工程指示 / 要求簡箋(E.I.)

工程指示編號：EI / 1482 / 20

工程名稱：觀塘裕民坊

工程項目：幕牆 隔音門樣板(改鋁通)

2020.1.20 頁2 材

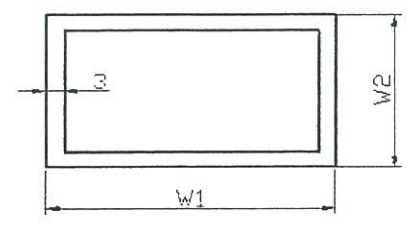
- ① 38x19 鋁通 → 不見隙
- ② 加長至扭鎖位
- ③ 扭鎖 = 鋁通空開位

加長
扭鎖
減高度
